ENQUETE PARCELLAIRE

relative à l'agrandissement du site du réservoir des Charmes sur le territoire de la commune de Saint-Igny-de-Vers, projet présenté par le Syndicat intercommunal à vocation unique de l'eau des Grosnes et du Sornin

PROCES-VERBAL DE L'ENQUETE PARCELLAIRE

Enquête du 30/03 au 29/04/2021

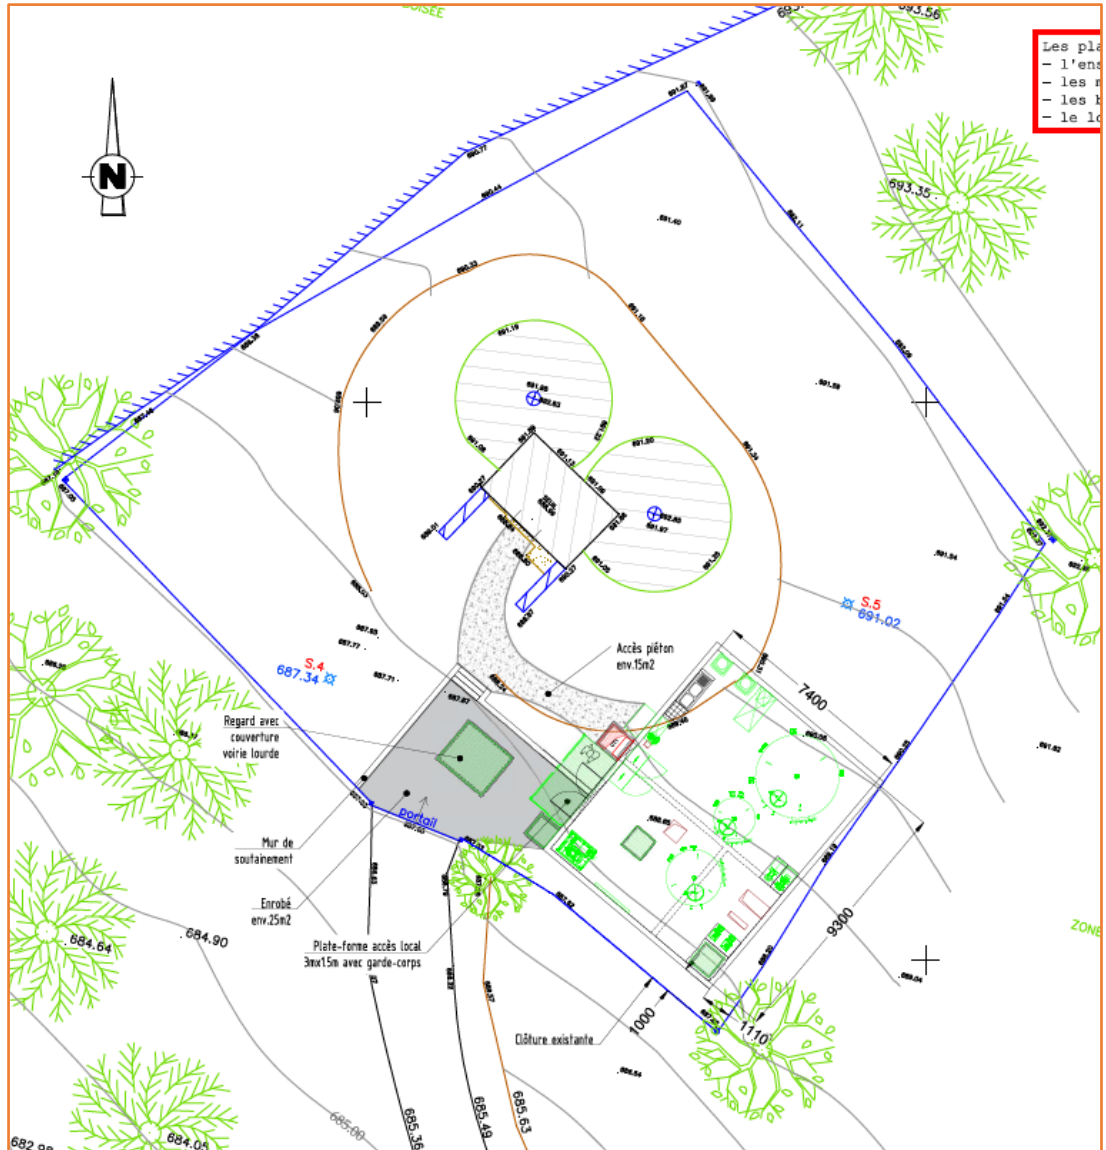
La parcelle AH97 où se situe le réservoir, d'une superficie de 656m², ne pouvant à elle seule accueillir la totalité du dispositif, il est nécessaire que le SIVU fasse l'acquisition de tout ou partie des parcelles AH98 et AH336 à proximité (voir vue ci-dessous). Par ailleurs, dans un souci de praticité et de sécurité, le Syndicat souhaiterait être propriétaire du chemin d'accès jusqu'aux ouvrages afin de limiter l'utilisation d'un chemin privé.

L'usine de traitement sera positionnée sur la parcelle AH97 que possède le Syndicat avec un possible empiètement sur la parcelle AH336. Le terrain sera défriché afin de permettre le passage des engins de chantier, et de procéder à la mise en place des ouvrages.

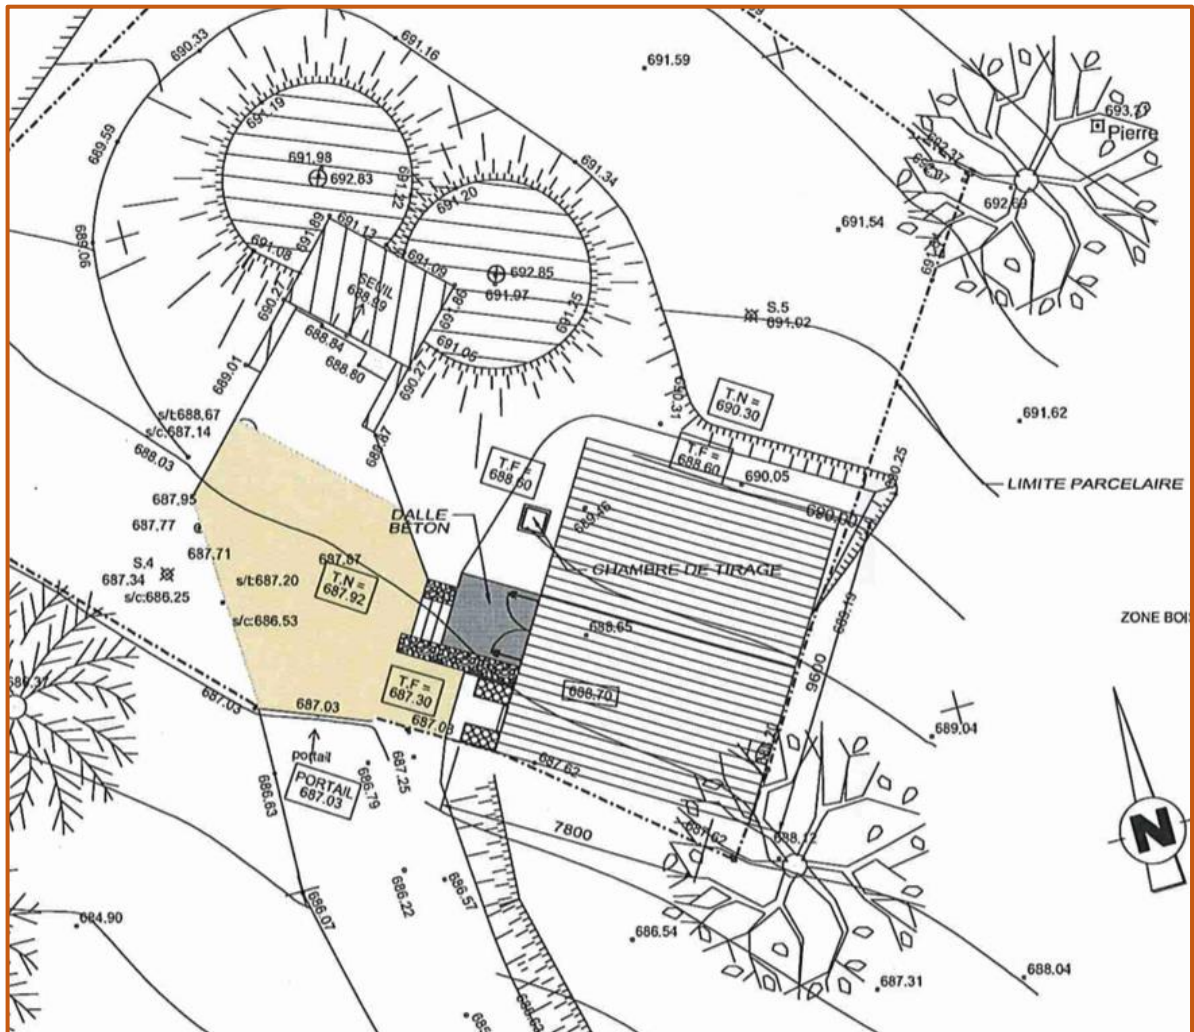
Le pétitionnaire montre que la voie d'accès actuelle au réservoir située sur la parcelle AH098 est insuffisante pour le futur et qu'il convient donc par rapport au point limite voie communale n°7 et parcelle AH098 de prévoir une anticipation de 6 mètres côté est sur la parcelle (voir extrait de plan Géoportail ci-contre transmis par le SIVU). Cette position est justifiée par les arguments suivants :

- La voie d'accès de l'installation de reminéralisation doit permettre l'approvisionnement par poids lourds qui apportent les bouteilles d'oxygène.
- La voie actuelle ne permet que l'accès avec des véhicules légers et ceci, dans le sens est-ouest uniquement.

Le MOA déclare qu'il lui est nécessaire d'acquérir une partie de la parcelle AH 336 selon tracé de l'extrait de plan Géoportail (cf. &4.3.1), au minimum de 550 m². Cette nécessité est justifiée comme suit :

- Il est nécessaire de positionner la construction le plus éloigné possible de la base des cuves du réservoir existant afin de ne pas déstabiliser les fondations et ne pas engendrer par la suite des glissements de terrain recouvrant ces cuves (cf. premier extrait de plan ci-dessous).

- Sur les faces nord et est, la construction sera en partie enterrée : cotes terrain naturel 687-2 sud et terrain naturel 690-30 façade nord et 689-04 façade est (courbes de niveaux).

- Bien que le projet prévoit des épaulements et enrochements dans sa périphérie, il faut aussi tenir compte de l'obligation d'accéder à cette parcelle par la partie est pour la réalisation des travaux, et l'entretien futur du périmètre après construction, de même que le volet environnemental préconisé.

- Il n'est pas possible d'envisager une construction débordant sur la parcelle AH98 pour les motifs suivants : accès, arrivée et départ des canalisations d'eau potable existantes

et enterrées sur cette parcelle, nuisances sonores pour l'habitation située à proximité sur la parcelle AH94 (cf. second extrait de plan ci-dessous).

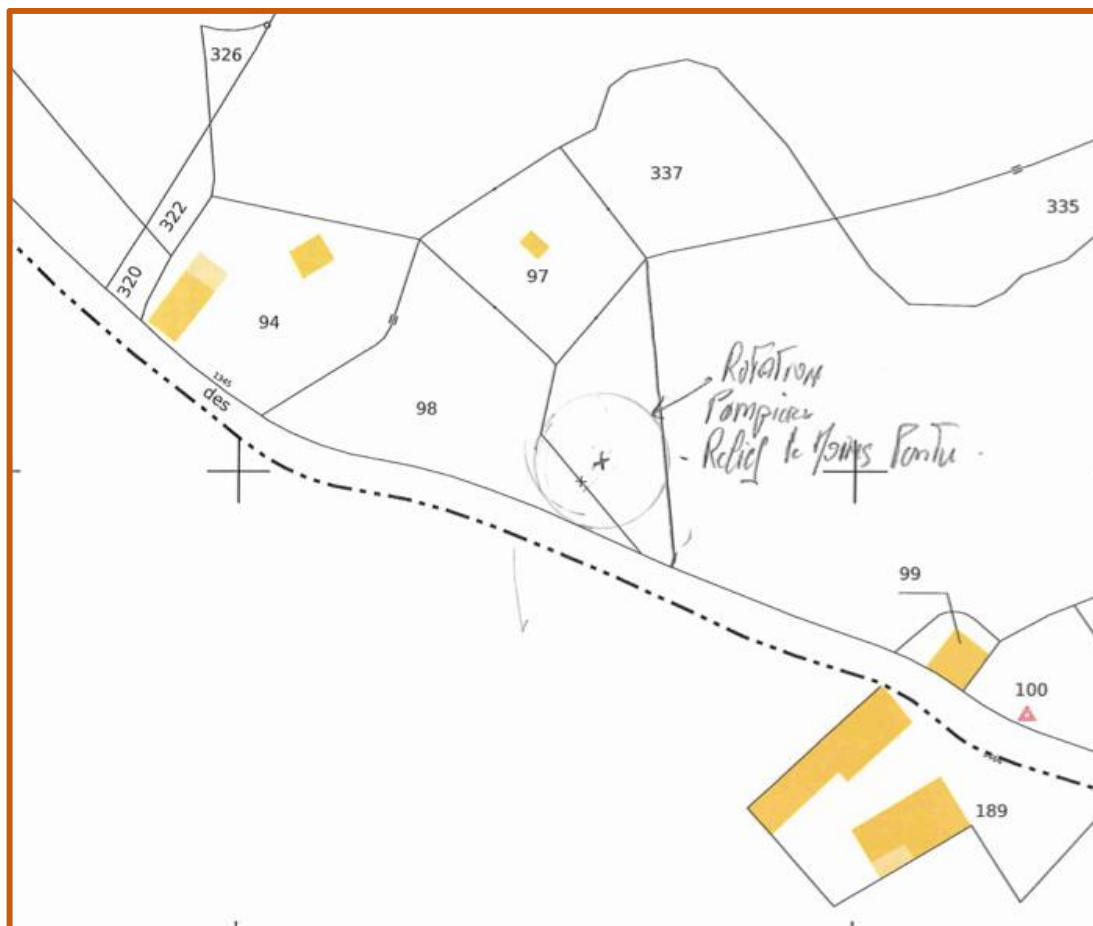
- La prise incendie n°4 située à proximité du réservoir des Charmes est déclarée non conforme par le SDIS³.
- En remplacement de cette prise, le SDIS a demandé la mise en place sur le site d'une aire de mise en aspiration pour puiser l'eau de protection incendie dans le réservoir. Cette aire de retournement d'un rayon de 11m doit être située sur la partie la moins pentue de l'emprise (cf. extrait de plan cadastral ci-dessous).

Solution 1 contenue au dossier (page 3/8 de la pièce 4 -
Caractéristiques des ouvrages)

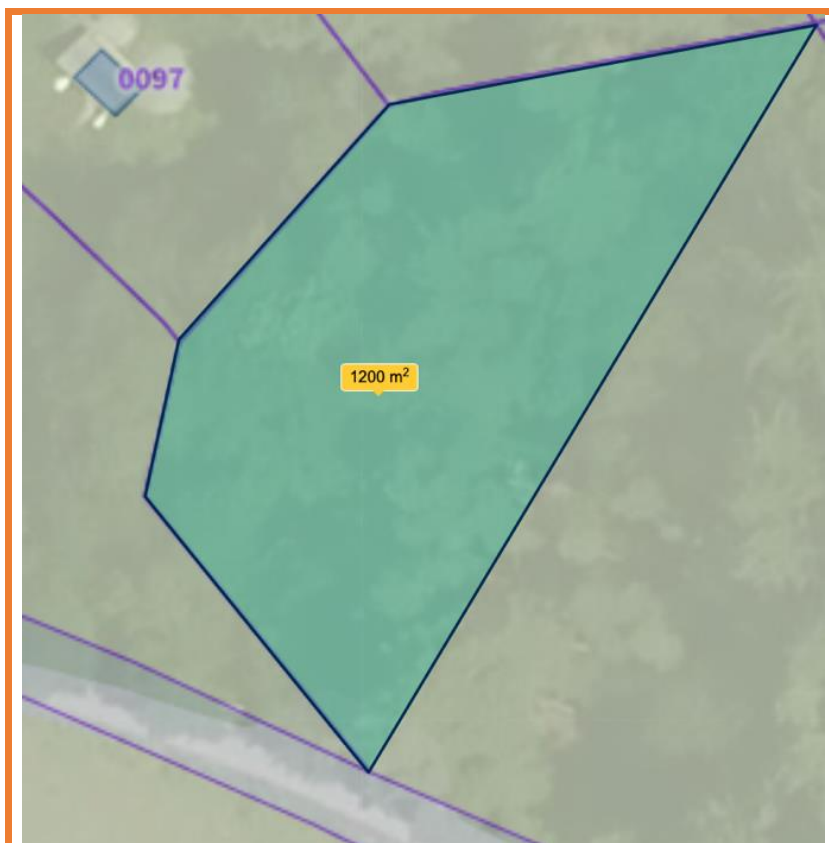
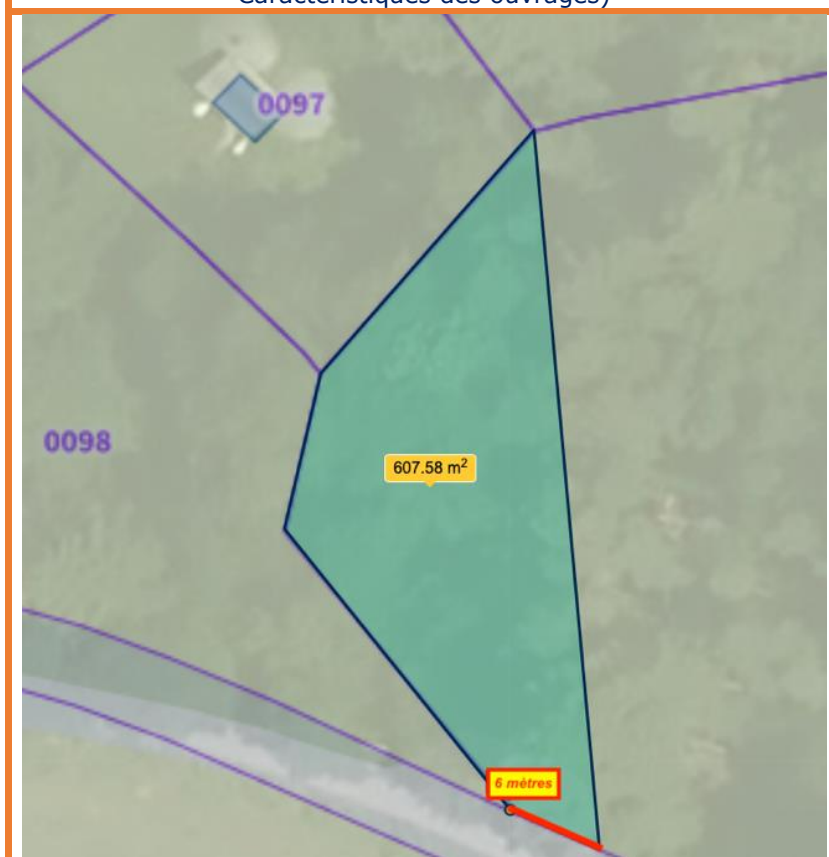
Les éléments apportés par le pétitionnaire pour justifier une emprise sur la parcelle AH336 sont recevables. Cependant, l'expropriation qui en résulte doit être limitée à la surface strictement nécessaire et suffisante.

Aussi, prenant en compte les observations recueillies, la réponse du pétitionnaire et les constatations effectuées au cours d'une visite complémentaire sur le terrain, j'identifie les deux solutions ci-dessous, d'emprise sur la parcelle AH336. La mesure des surfaces est effectuée sur le site Géoportail à partir d'un même extrait de plan. Les surfaces affichées sont donc approximatives mais ont une valeur comparative.

- Le MOA propose une réduction très significative, d'environ moitié (1200m² à 600m²) de la surface à exproprier sur la parcelle AH336.
- La surface proposée par le MOA s'avère nécessaire et suffisante pour :
 - implanter les enrochements et épaulements rendus nécessaires par la pente à la périphérie de l'unité de reminéralisation,
 - élargir la voie d'accès et permettre le passage de véhicules lourds de livraison des bouteilles d'oxygène et,
 - implanter une aire de retournement de protection incendie d'un rayon de 11m.

J'estime personnellement que le l'emprise proposée par le pétitionnaire dans sa réponse aux observations (solution 2 ci-dessus) est nécessaire et suffisante pour permettre l'implantation de l'unité de reminéralisation en prenant en compte les contraintes de sécurité, d'accès et de géographie physique du terrain.

Concernant le projet d'agrandissement du site du réservoir des Charmes sur le territoire de la commune de Saint-Igny-de-Vers, présenté par le Syndicat intercommunal à vocation unique de l'eau des Grosnes et du Sornin, les éléments mentionnés ci-dessus me conduisent à émettre un **avis favorable à une acquisition parcelaire sous réserve que celle-ci soit limitée à la parcelle AH98 et à la Solution 2 pour la parcelle AH336.**
